NFD発第3346号

核燃料物質使用変更許可申請書の一部補正について

核原料物質、核燃料物質及び原子炉の規制に関する法律第55条第1項の規定に基づき、令和4年3月31日付けNFD発第3338号をもって申請しましたNFDホットラボ施設の核燃料物質使用変更許可申請書を別紙のとおり一部補正いたします。

核燃料物質使用変更許可申請書新旧対照表

変更前	変更後	変更理由
	 <p data-bbox="1587 976 2418 1008">第7-43図 ワイヤ放電加工機 負圧用ボックス見取り図 (A) 上面、(B) 正面</p>	<p data-bbox="2686 273 2878 304">(1) 新規設備の導入①</p>
	 <p data-bbox="1676 1806 2359 1837">第7-44図 ワイヤ放電加工機 負圧用ボックスと排気2系の接続</p>	<p data-bbox="2686 1165 2878 1197">(1) 新規設備の導入①</p>

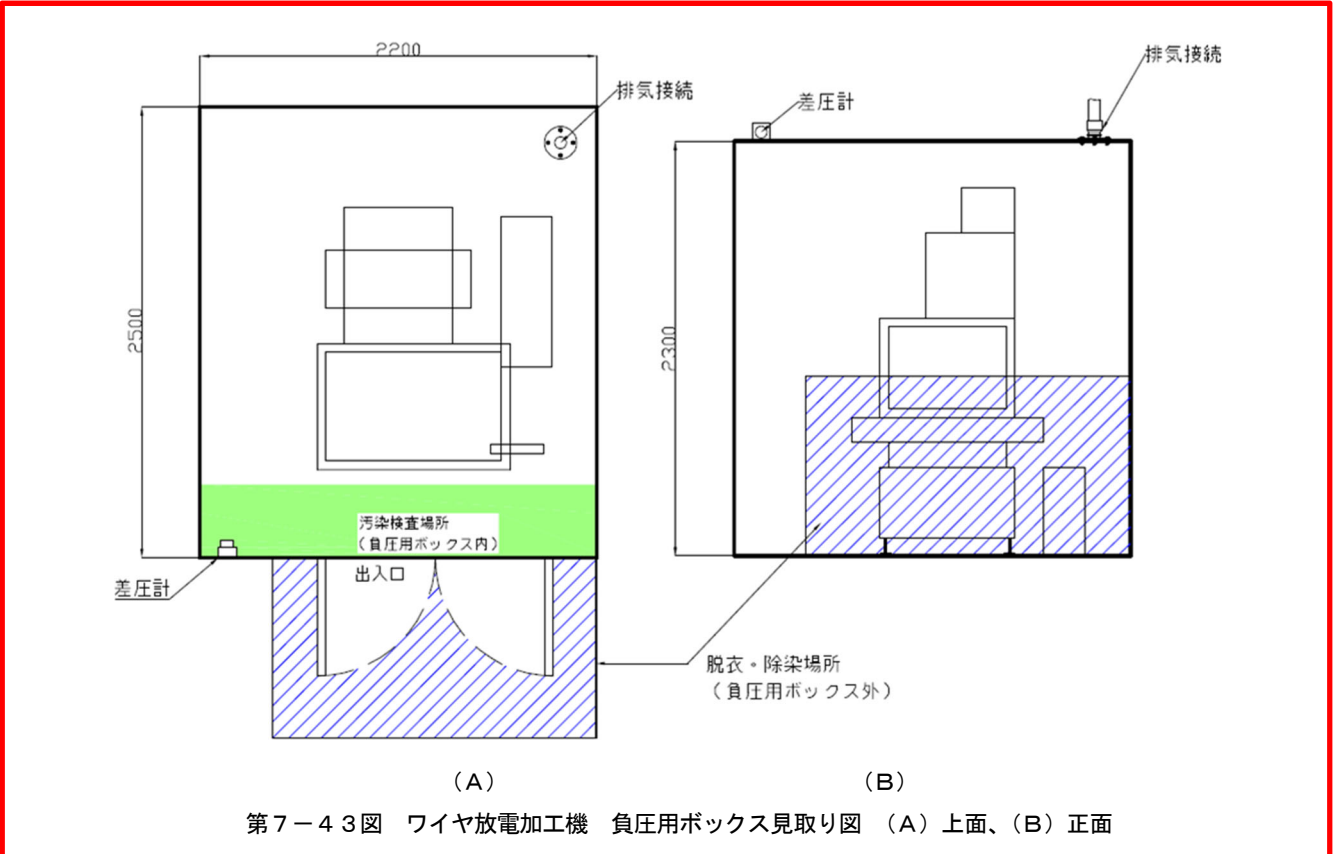
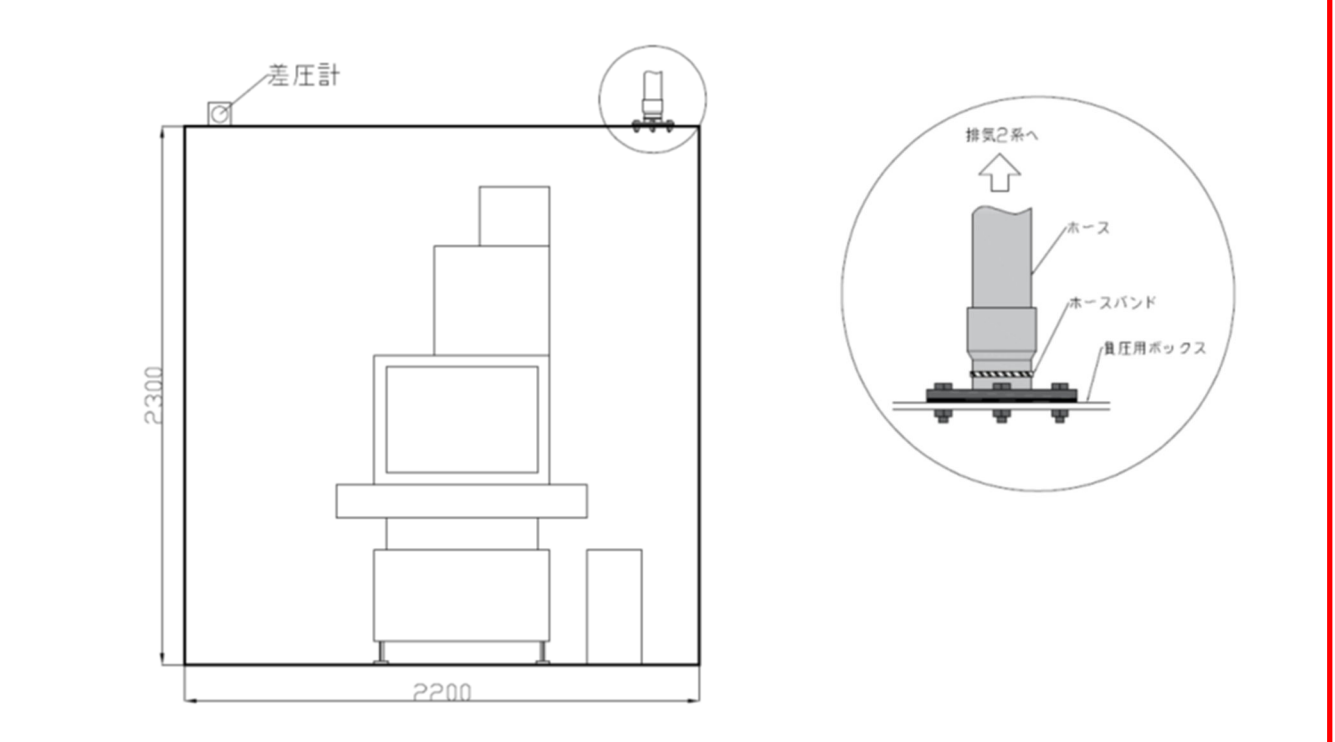
変更前		変更後		変更理由
	<p>置本体から外部へ漏えいすることはない。</p> <p>低バックグラウンドγ線核種分析装置（Ge）、低エネルギー光子測定装置（LEPS）： （省略）</p>		<p>置本体から外部へ漏えいすることはない。</p> <p><u>ワイヤ放電加工機の負圧用ボックスの上面および正面の見取り図を第7-43図に示す。除染、保守点検等で負圧用ボックスに作業者が立ち入る場合は、汚染拡大防止のため負圧用ボックス前の脱装・除染場所で、被ばく防止のための防護用マスク及び防護衣を着用し、負圧用ボックス内に立ち入り作業を実施する。作業終了後には、切削くずを除去し、負圧用ボックス内部のスミヤを採取し管理基準値（$\alpha : 4 \times 10^{-2}$ Bq/cm²、$\beta \gamma : 4 \times 10^{-1}$ Bq/cm²）以下であることを確認した上で、負圧用ボックスを退出し脱装・除染場所で脱装して作業を終了する。</u></p> <p>低バックグラウンドγ線核種分析装置（Ge）、低エネルギー光子測定装置（LEPS）： （変更なし）</p>	<p>(1) 新規設備の導入①</p> <p>(1) 新規設備の導入②</p> <p>(1) 新規設備の導入①</p>

第9-3図 換気空調設備系統図

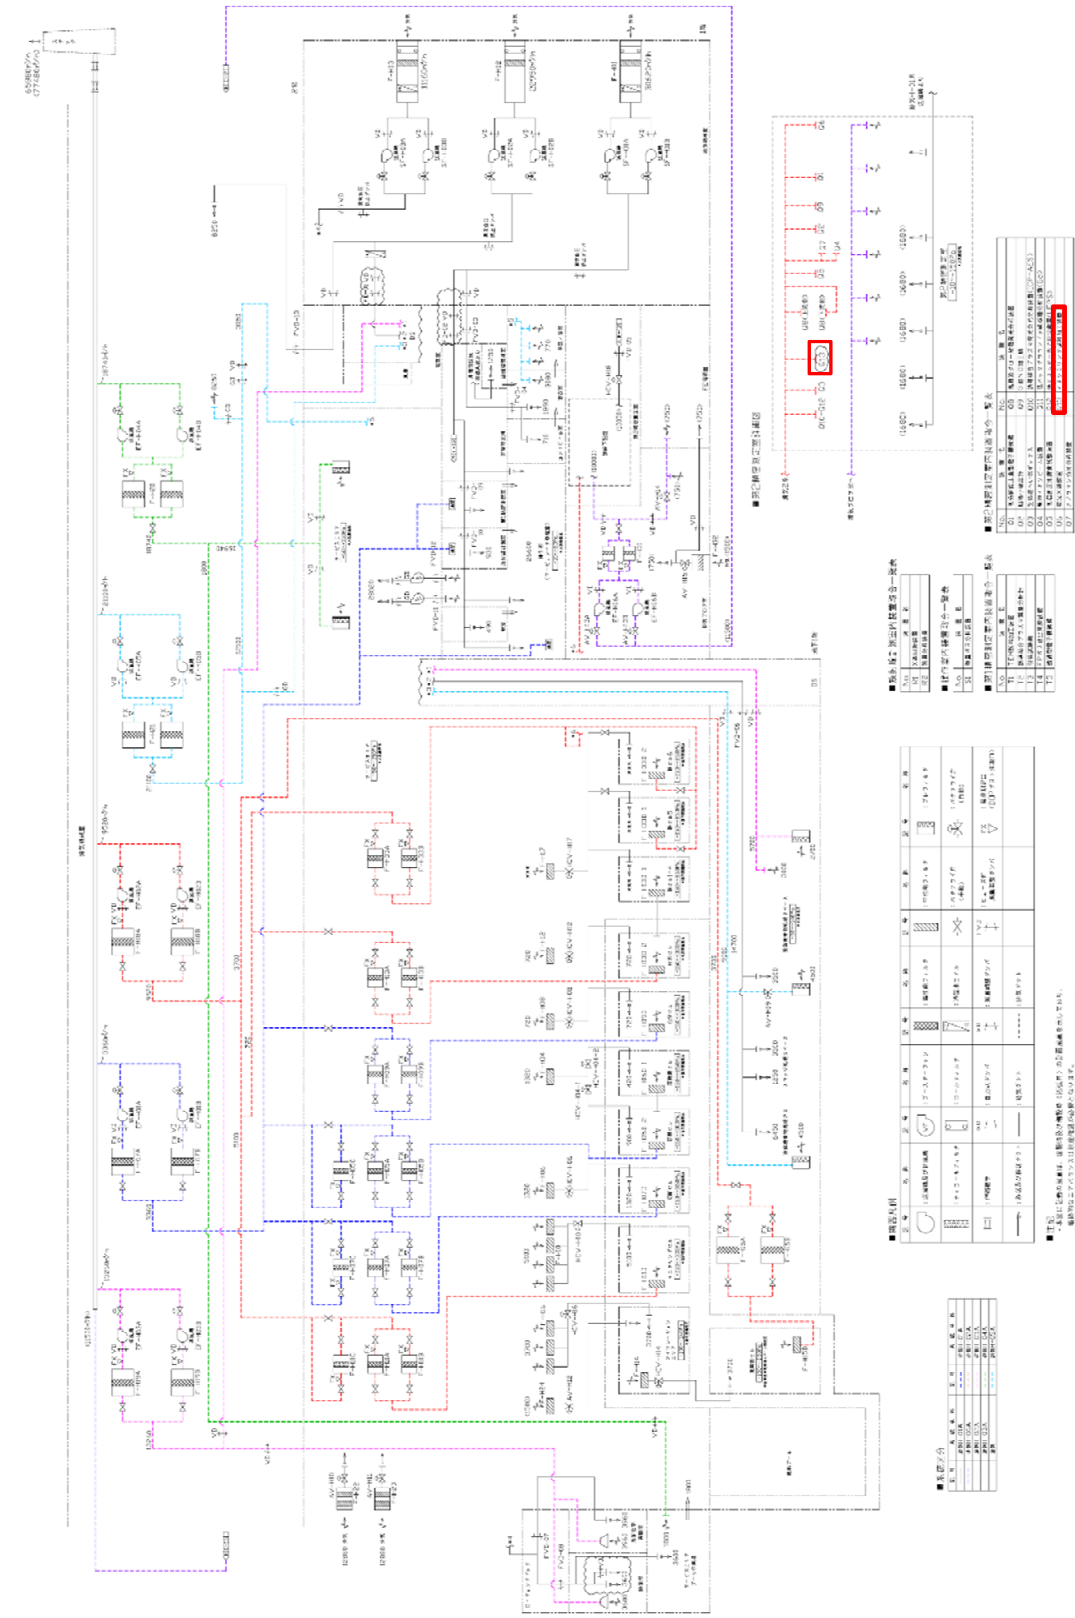
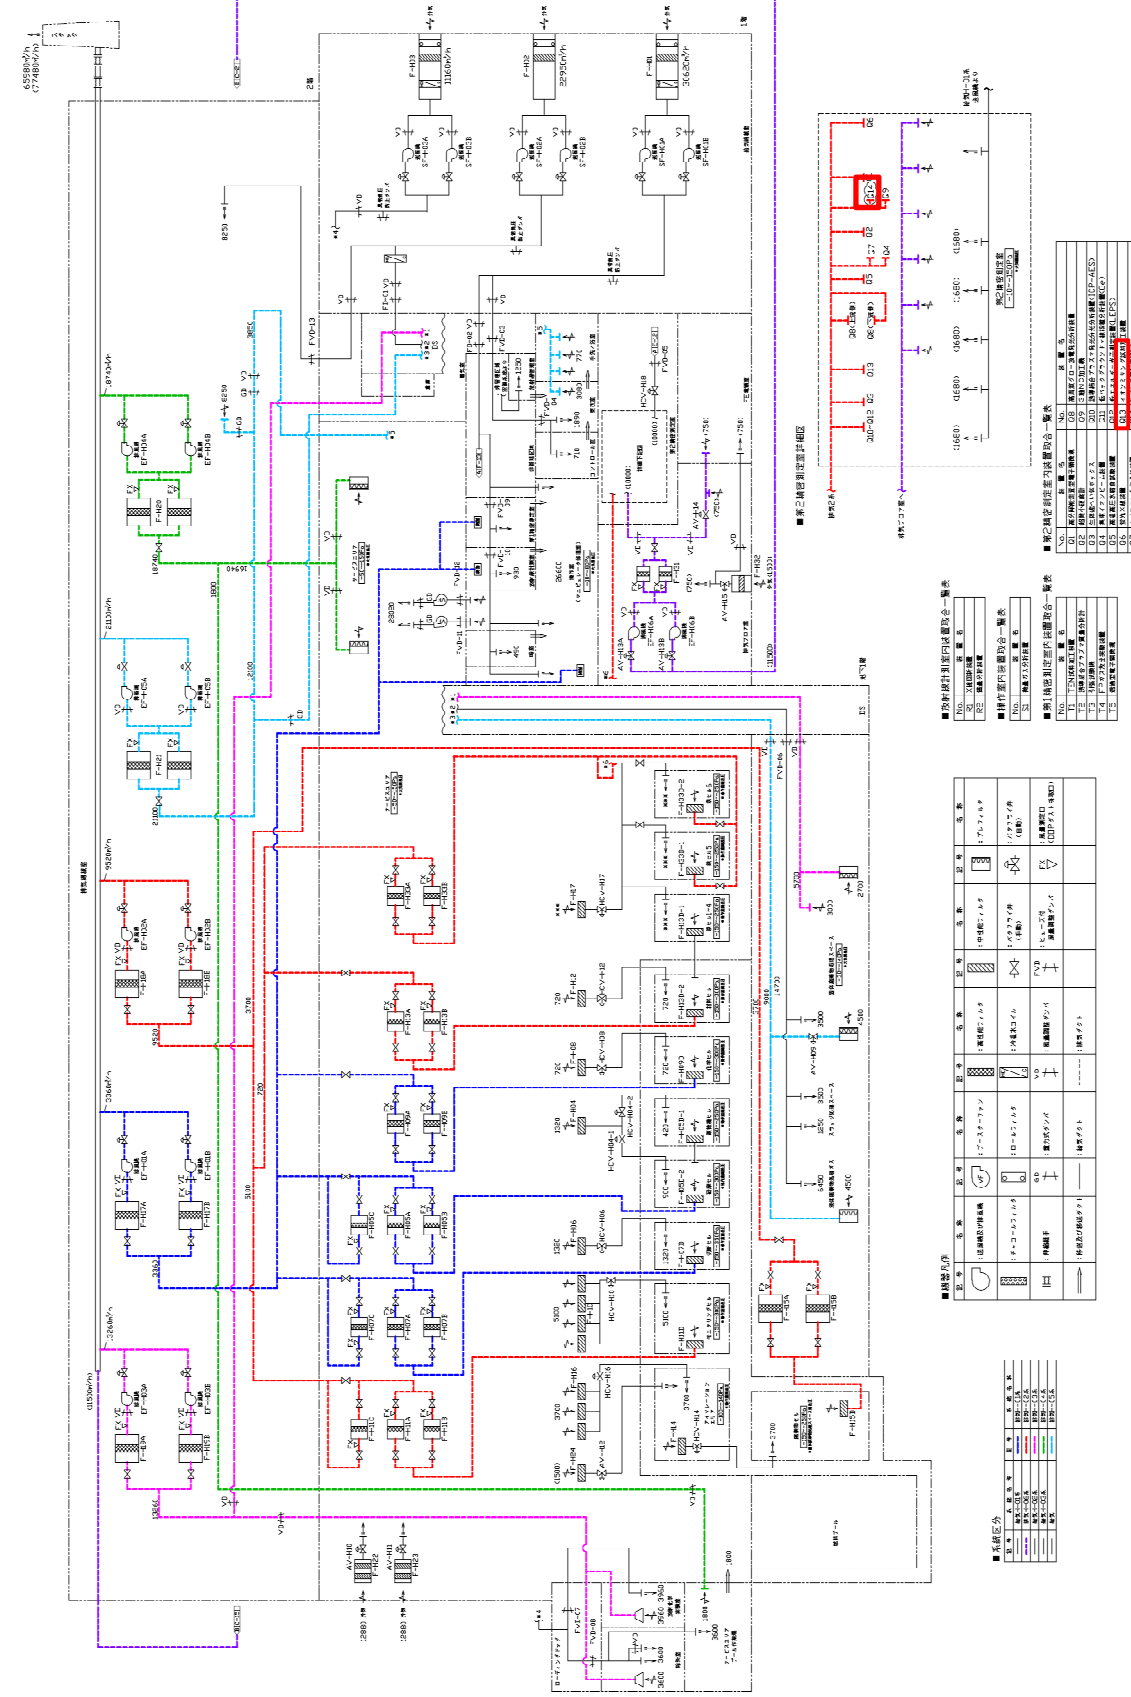
(1) 新規設備の導入①

(1) 新規設備の導入①

添付図 7-1 ダスト飛散率測定装置の重心位置と主な寸法

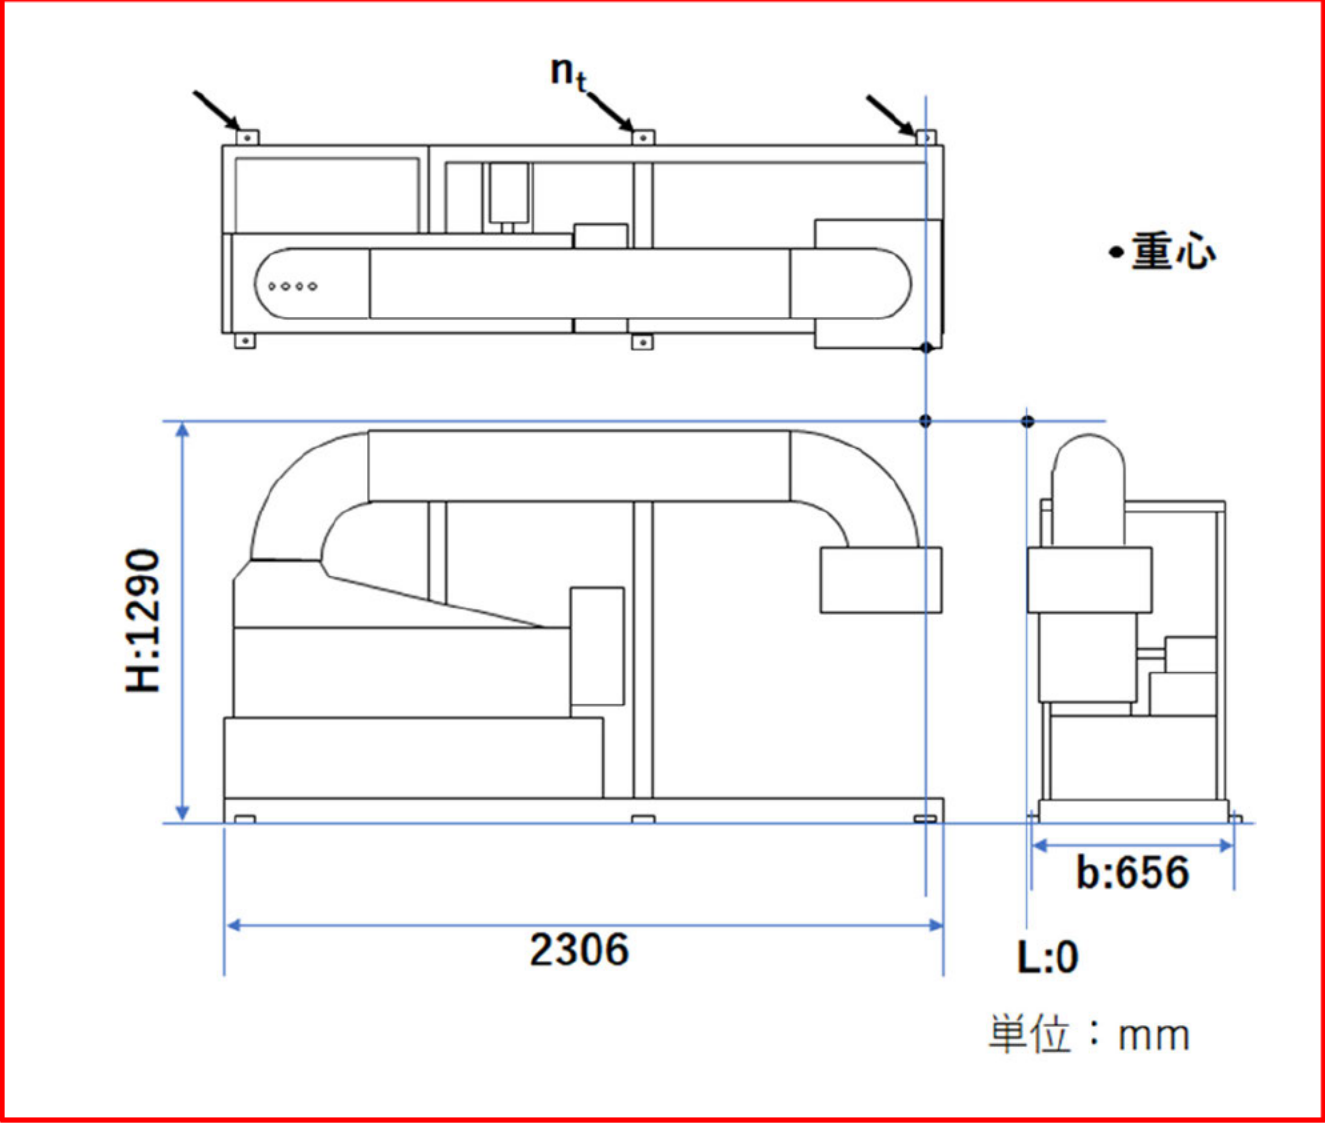
変更前	変更後	変更理由
	 <p style="text-align: center;">単位：mm</p>	<p>(1) 新規設備の導入①</p>

図 2-1 廃棄物セル内温度監視システムの概要

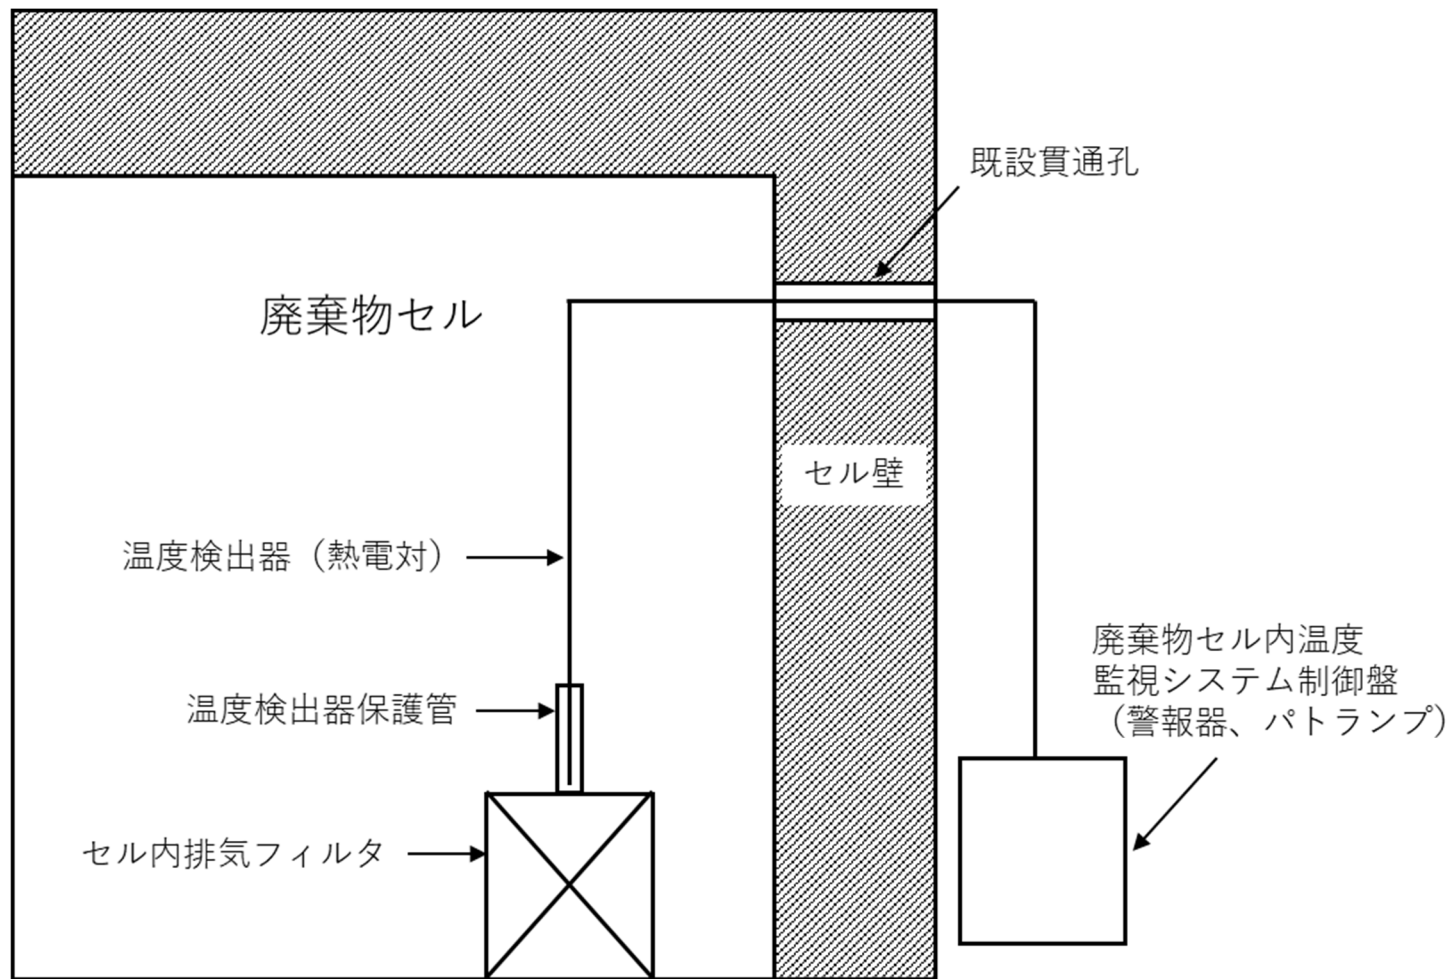
熱電対を固定するための温度検出器保護管をセル内排気フィルタ上面に、熱電対は、セル壁に設けられた既設貫通孔を通して固体廃棄物処理スペースから必要な長さだけクレーンメンテナンスエリアに挿入し、そこに待機した作業者がその熱電対の先端を廃棄物セル内に導入する。廃棄物セル外の作業者がマニピュレータを用いてその熱電対の先端をセル内排気フィルタ上面に設置した温度検出器保護管に挿入する。

なお、セル内は空間線量率が高く人が入域できない場所であるため、火災感知器は残置するが、セル外（テストスイッチの箇所）で配線を切り離して機能しないように処置する。セル内の火災感知器は廃止措置時に廃棄物として処理する予定である。

図 3-1. ワイヤ放電加工機の図面

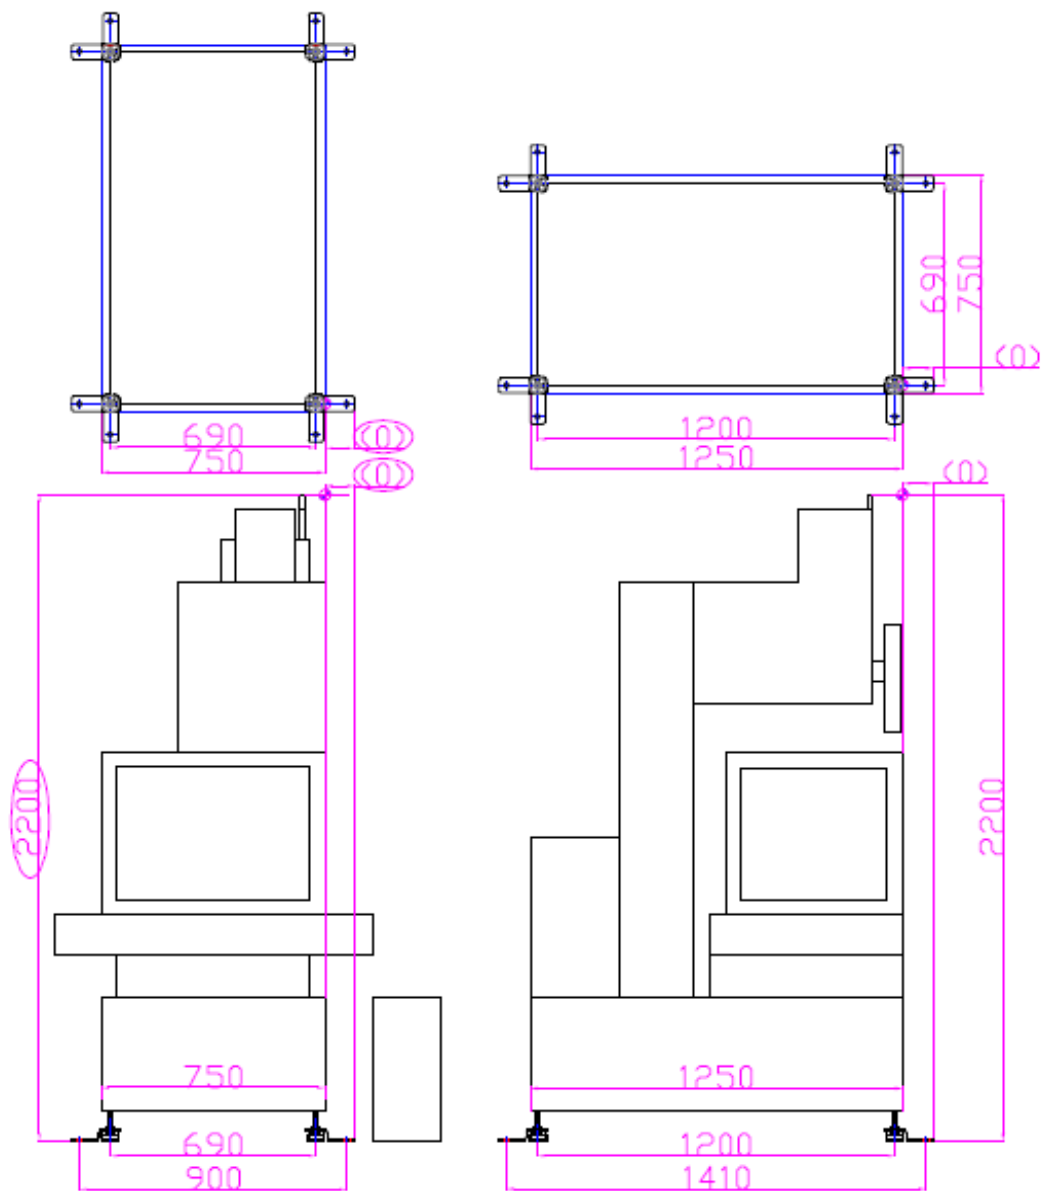
ワイヤ放電加工機は、4本のアジャスターボルト（M16）で支える構造であり、アジャスターボルトに耐震用金具を設置しコンクリート床面にあと施工アンカー及びボルトで固定し、負圧用ボックス内に設置される。負圧用ボックスは、コンクリート床面にあと施工アンカー及びボルトで固定する。本耐震計算書では、地震発生時にワイヤ放電加工機及び負圧用ボックスを固定するボルトに生じるせん断応力及び引張応力とボルトの短期許容せん断応力及び短期許容引張応力との比較によって耐震強度を評価する。ワイヤ放電加工機の図面を図3-1、負圧用ボックスの図面を図3-1に示す。なお、負圧用ボックスの重量は、余裕をもって1.3倍で計算を行った。
